## Торговое сообщение № 140625-01 25 июня 2014г

### *Изменение конструкции и потребительских свойств подъемника П-4Г*

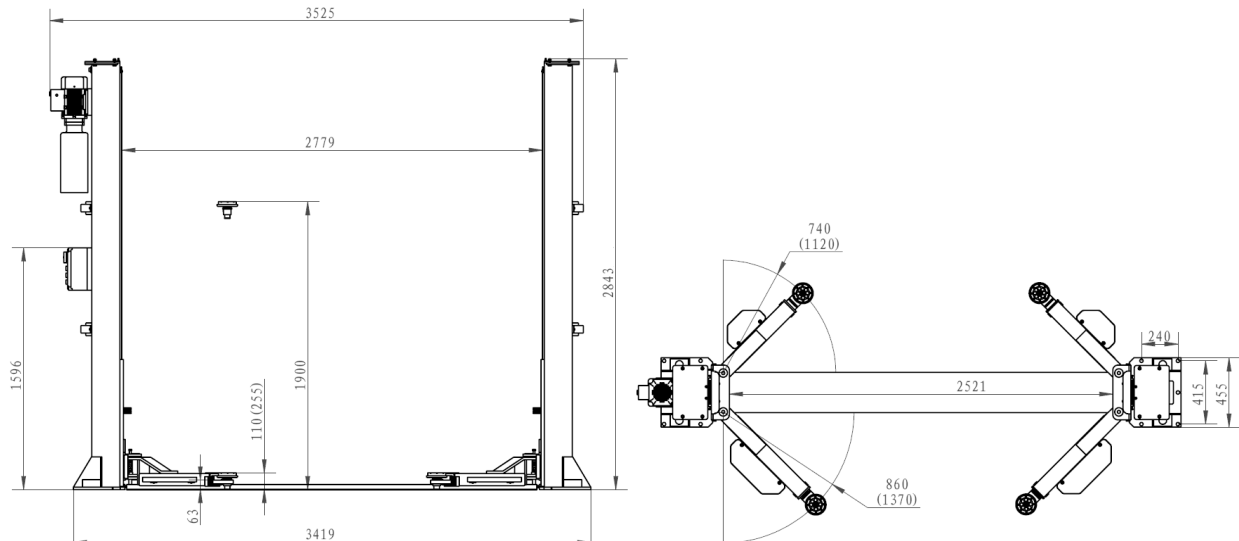
Первое нововведение – измененная цветовая схема: синие стойки + серые лапы. Как следствие улучшение внешнего восприятия.
